Bogotá D.C., septiembre 28 de 2023  
**M&A – 411 – 119 – 073 – 2023**

Asunto: REMISIÓN OFICIO CONTRATISTA CPUA-123-117 “Procedimiento para intervenir el acceso No 2 y Aprobaciones.” – **CONTRATO No. LP 003-2022 MUNICIPIO DE ABEJORRAL – ANTIOQUIA – CONVENIO 402 FIP – 2021**

Como interventoría asignada al Contrato de Obra No. LP-003-2022, derivado del convenio 402 FIP de 2021 suscrito entre Prosperidad Social y el Municipio de Abejorral para la **“CONSTRUCCIÓN DE LA UNIDAD DE INNOVACIÓN CAMPESINA Y AGRÍCOLA “PLAZA ÚNICA” DEL MUNICIPIO DE ABEJORRAL**” y en cumplimiento de nuestras funciones y con relación al oficio enviado por el contratista CPUA-123-11, a continuación se da respuesta a las solicitudes que hace el contratista:

MURO DE CONTENCION TIPO PANTALLA  
PARA RAMPA 1

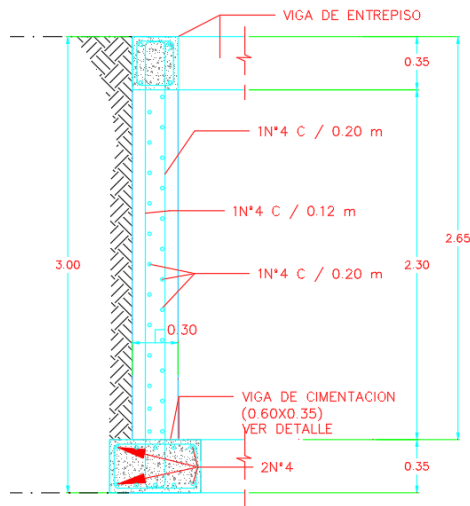
**1. Viga de Rampa tramo 1:** En el despiece de la viga VF-R1 aparece de 40x40 y en el **“DETALLE DE REFUERZO V-RAMPA”** esta de 40x40, coincidiendo con la misma altura; pero en el despiece se observa unos elementos de 40 cms (ejes C, D, E, F, G, I, J) y al parecer es un error de dibujo ya que en el corte la muestran integrada con los pedestales de 40x40. Al no tener detalle de planta de la rampa tramo 1, se considera que esta lleva una sola viga que soporta la placa de la rampa tramo 1. Así mismo se solicita se nos describa la dilatación para esta rampa que quedaría como una T.

R/: con relación a los elementos que indica como error, no son errores, son la proyección del pedestal que viene desde la zapata hasta el nivel 0 donde terminan en columna, esta representados en el plano ya que por esa zona debe pasar el refuerzo vertical perteneciente a los pedestales como se indica en el esquema general de rampa de la plancha No. 3

Con relación a la rampa tramo 1 es una placa sobre tierra tipo anden con una pendiente del 8%

Se tiene en la planta una descripción lateral de “MUROS DOBLES PARA CAMBIO DE ALTURA”, dichos muros cuentan con detalle, pero este detalle es previendo que se deban soportar la rampa sobre lleno, en ninguno de los casos es una rampa estructural ya que el terreno da para un perfilado y apoyar dicha rampa sobre terreno asumiendo una rampa tipo anden.

Así mismo se solicita se nos describa la dilatación para esta rampa que quedaría como una T, no se entiende la pregunta ni el sitio de la dilatación.

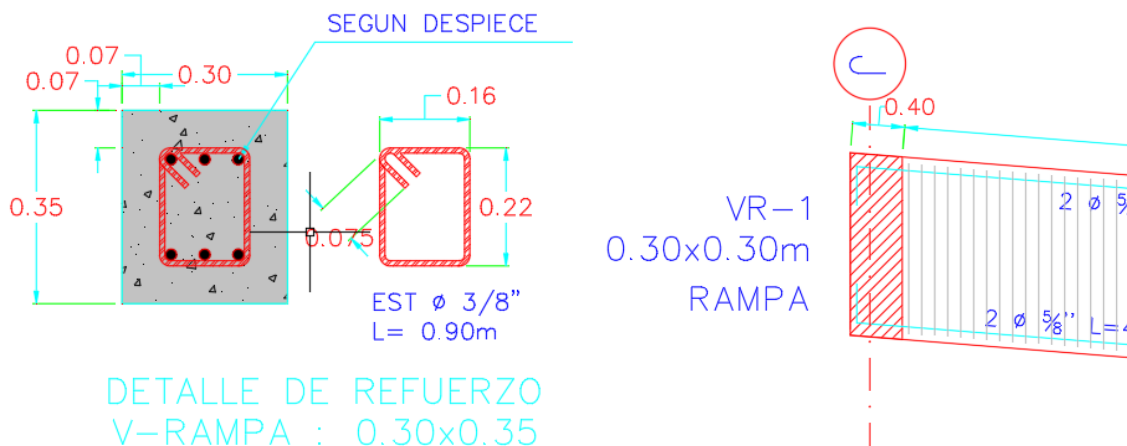
a. La viga VR-1 en el despiece de hierros aparece de 30x30 y en el “DETALLE DE REFUERZO V-RAMPA” aparece de 30x35.

R/: Como lo indica en su hallazgo es cierto que no coincide la sección con el despiece y la planta, se le solicitara al municipio aclarar este punto con el diseñador estructural.

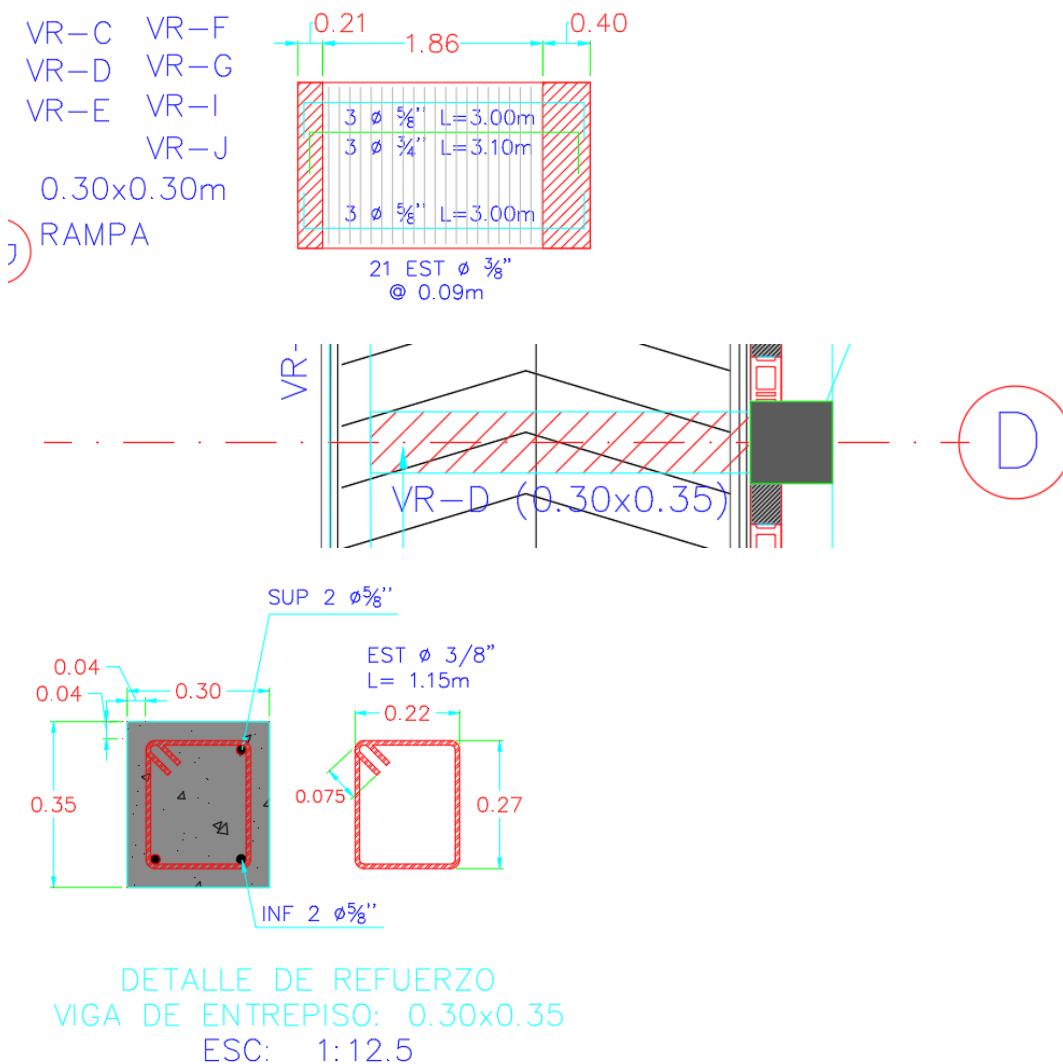
b. La VR-F, VR-E, VR-G, VR-I Y VR-J SON IGUALES y aparecen de 30x35 en plano

de planta; en el plano de despiece de hierros la viga aparece de 30x30 y en el “DETALLE DE REFUERZO V-RAMPA” aparece de 30x35.

R/: Como lo indica en su hallazgo es cierto que no coincide la sección con el despiece y la planta, se le solicitara al municipio aclarar este punto con el diseñador estructural.
